主旨：檢送本局111年1月17日召開「臺南市政府建造執照及雜項執照簽證項目抽查復核小組」111年第1次復核會議紀錄，請查照。

「臺南市政府建造執照及雜項執照簽證項目抽查復核小組」

111 年度 1 次復核會議

臺南市政府建造執照及雜項執照簽證項目抽查復核小組 111 年度第 1 次會議記錄(111.1.17)

壹層平面圖

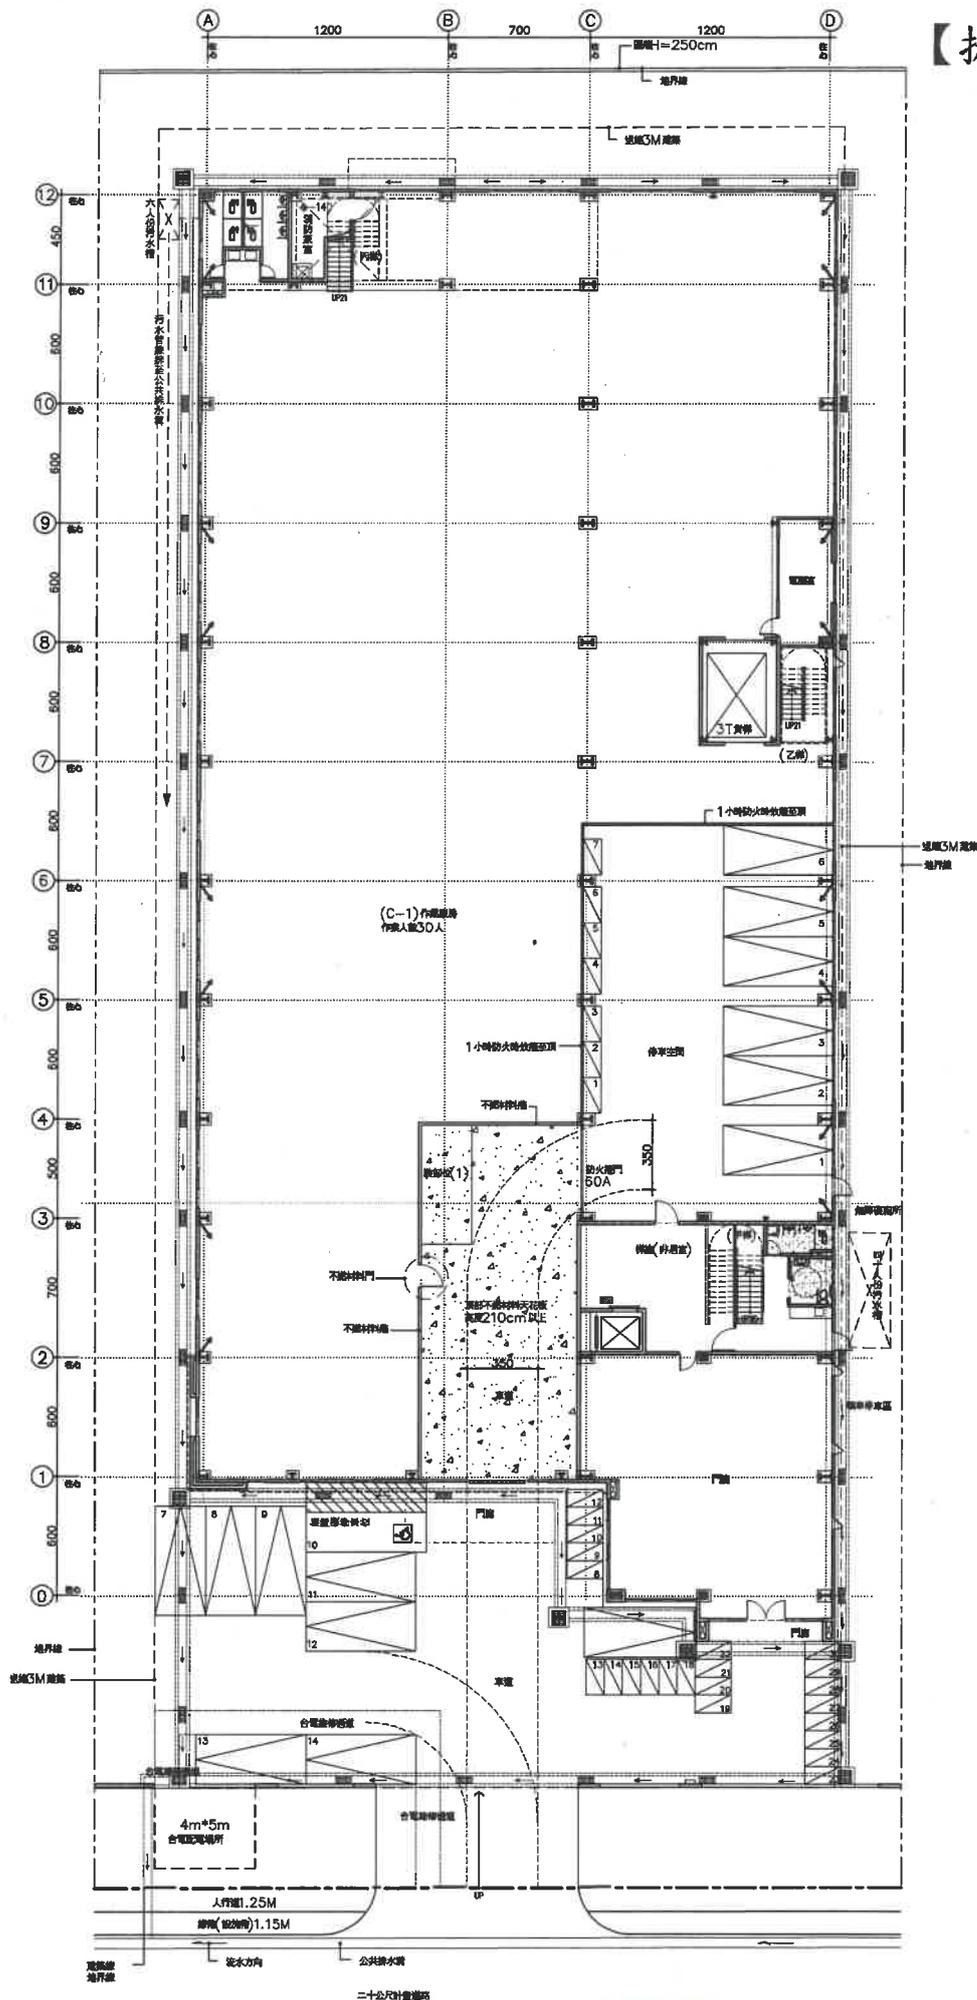
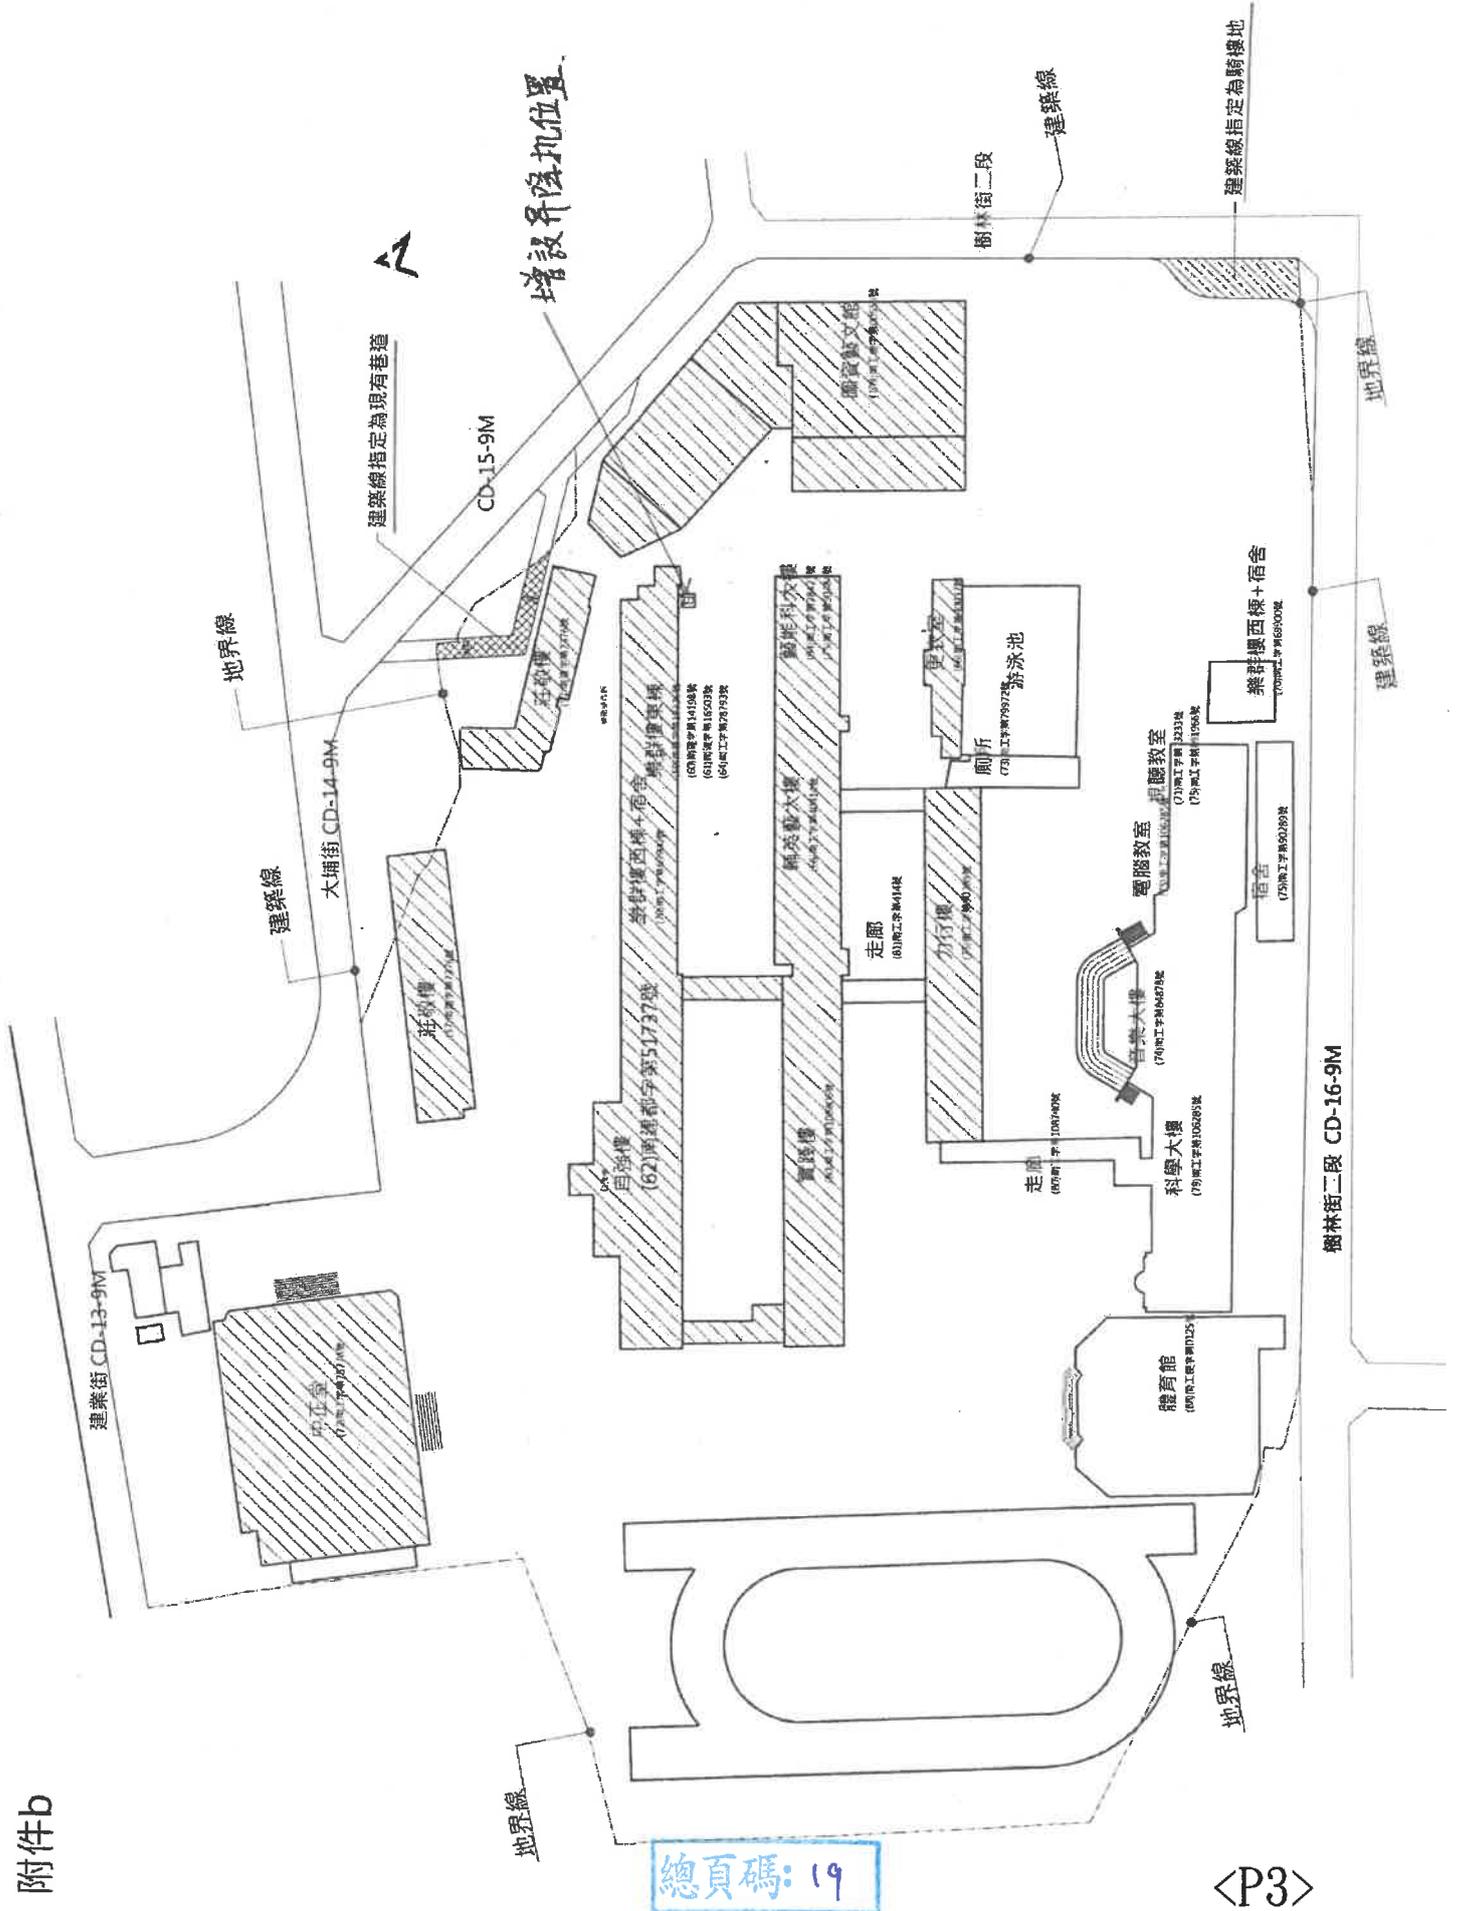
提案一：三代營造有限公司於臺南市新化區新安段 766 地號建築基地，擬申請 1 幢 1 棟 7 層共 17 戶集合住宅新建之建造執照，本案於基地僅申請 1 幢建築物，是否得免依建築技術規則建築設計施工編(以下簡稱本編)第 163 條規定檢討基地內通路之寬度？詳如說明，提請討論。(提案人：臺南市建築師公會)

- 一、查 109.7.9 召開 109 年度第 4 次復核會議提案八個案決議：「本案為同一幢建築物單一主要出入口，免依本編第 163 條規定檢討設置基地內通路。」
- 二、本案建築基地上僅申請 1 幢建築物，並無連通他幢建物之情事，依上揭會議決議規定，是否得免檢討本編第 163 條規定檢討設置基地內通路？本案相關設計圖說詳本提案附件 P1，提請討論。

決議：本案得依上次復核小組 110 年度第 7 次會議(110.12.16)臨提一決議規定辦理。

- 一、本案採個案決議:同意依109.7.9召開109年度第4次復核會議提案八個案決議:「本案為同一幢建築物單一主要出入口,免依本編第163條規定檢討設置基地內通路。」規定免檢討設置基地內通路。
- 二、附帶通案決議:另考量公共安全、公共交通及都市救災

需求，自 112 年 1 月 1 日起，袋形基地僅為單幢建築物且單一出入口之申請建造執照案件(不含變更設計)，其總樓地板面積合計在 1000 平方公尺以上者，應檢討設置寬度 6 公尺以上之基地通路；未達 1000 平方公尺者，得依 109 年 7 月 9 日召開 109 年度第 4 次復核會議提案八決議辦理。但個案如有執行疑義，得提復核小組會議討論。

【提案三附件】

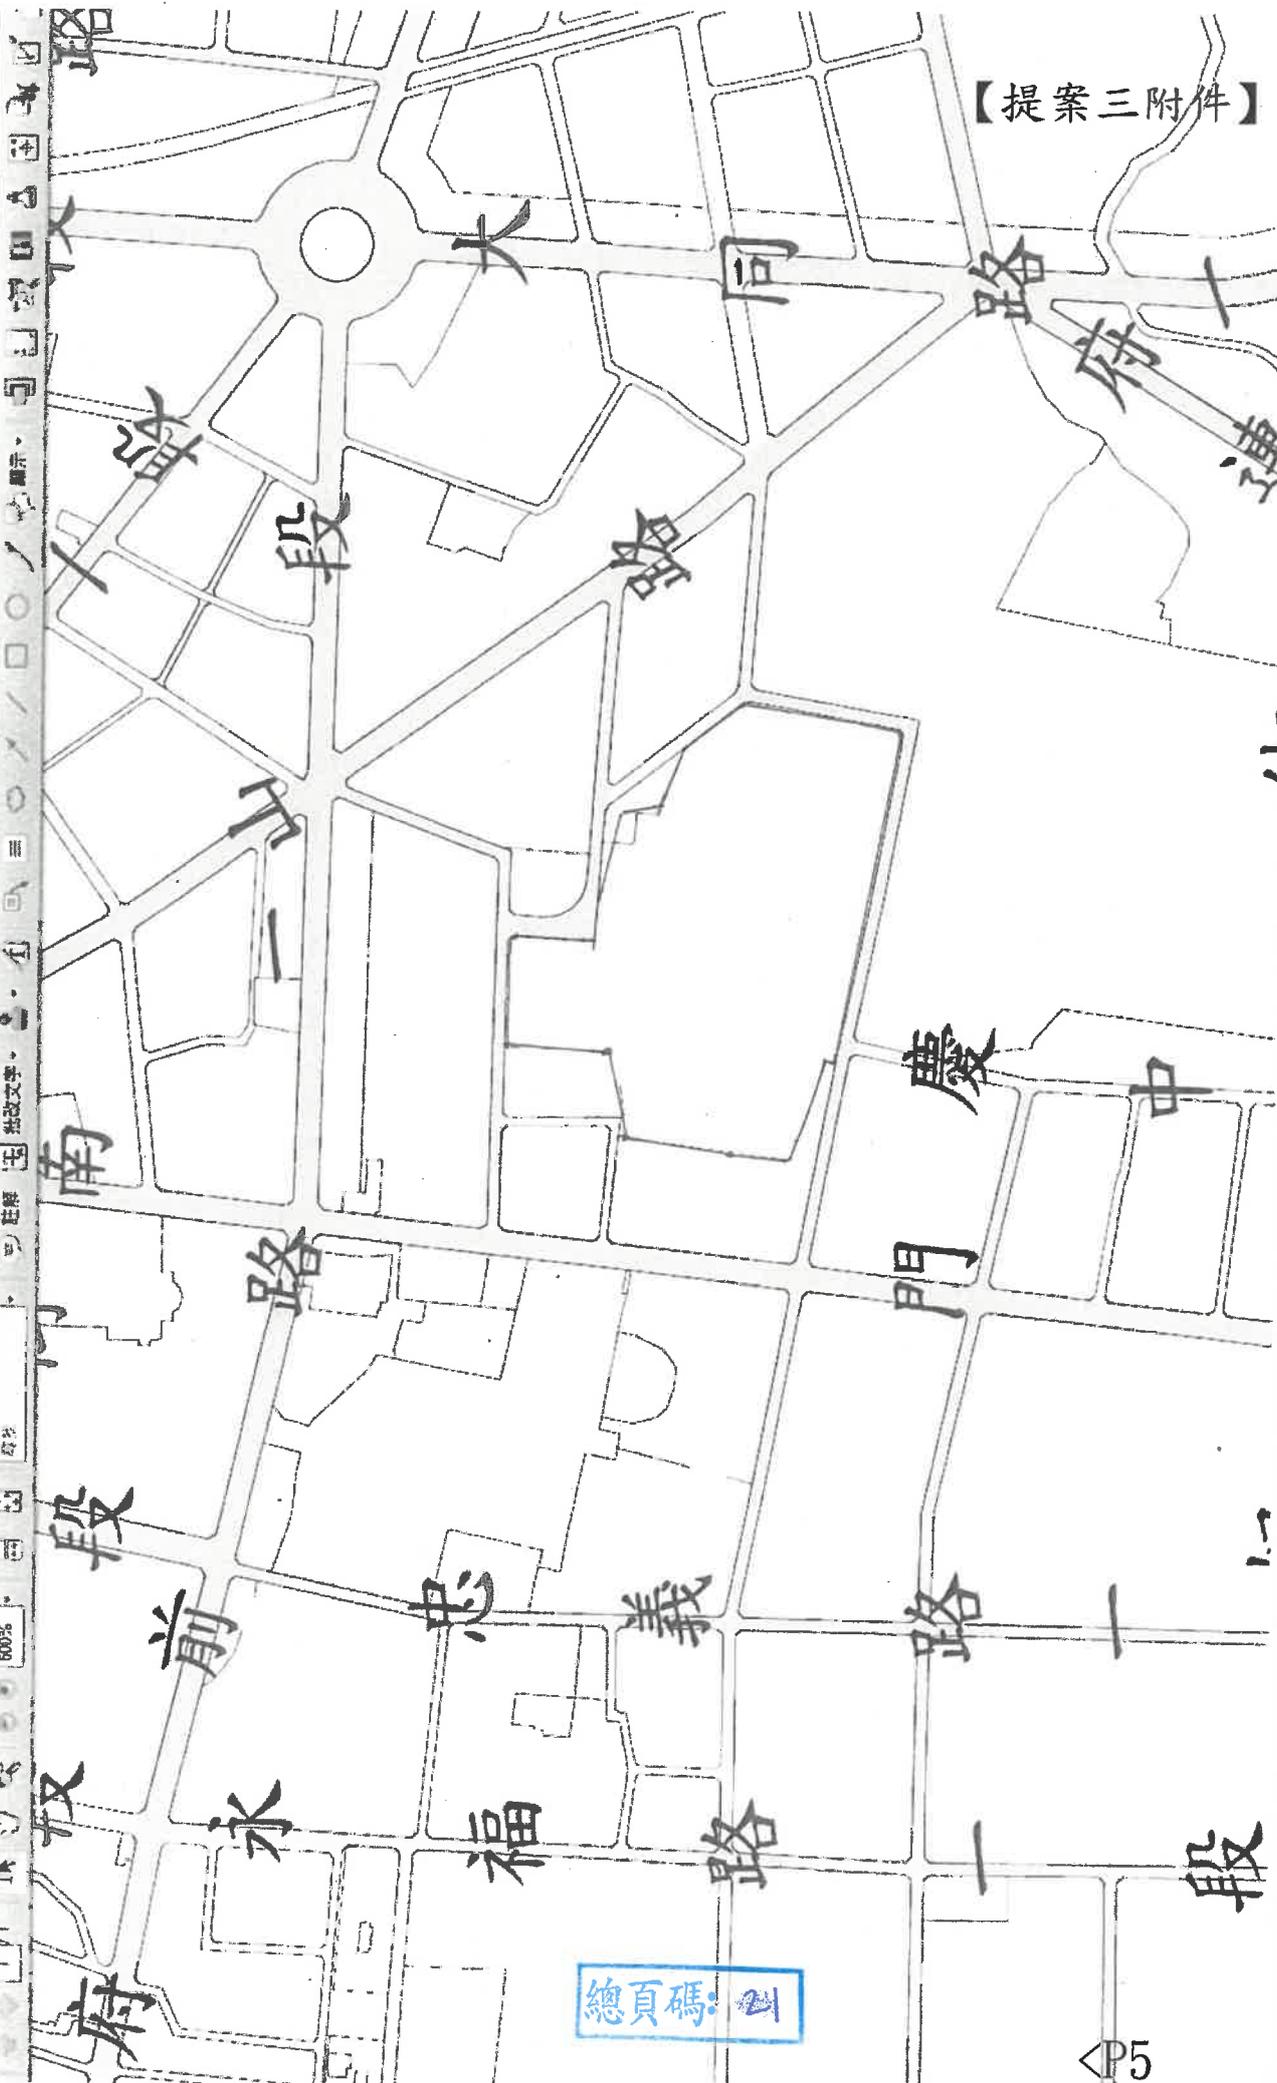
提案三：國立臺南女子高級中學位於臺南中西區郡王祠段 1062 等 5 筆地號建築基地之樂群樓，擬申請無障礙升降設備之雜項執照，因校園主體街廓位於市府公告之免指定建築線區域，僅部分角落區域涉及現有巷道，因該涉及區域與設置升降設備之位置尚有一定之距離，本案是否仍可免再指定建築線？詳如說明，提請討論。（提案人：臺南市建築師公會）

- 一、本案升降設備增設工程係依建築技術規則建築設計施工編第 55 條(110 年 7 月 19 日修正施行)第二項規定，民國 102 年 1 月 1 日修正生效前申請建造執照，並於興建完成後領得使用執照之 5 層樓以下建築物，增設之升降機間及升降機道於各層面積不超過 12 平方公尺，且升降機道面積不超過 6 平方公尺，不計入建築面積及各層樓地板面積。
- 二、該校於民國 105 年 12 月辦理圖資藝文館新建工程，曾經辦理指定建築線，有關現況地盤圖之表示與基地面積之計算，是否准以採取前案之測量成果套圖處理？(詳附件 P3-P5)
- 三、該區域 105 年至今曾辦理地籍重測，相關之地號名稱面積更動，詳附件 P4。
- 四、臺南女中校園主體街廓位於市府民國 77 年公告之免指定建築線範圍(77.6.1 南市工都字 09336 號)，詳附件 P5。

決議：依本市建築管理自治條例第 12 條第 1 項第 3 款規定，本案申請升降設備之雜項執照，仍應檢附建築線指定圖。
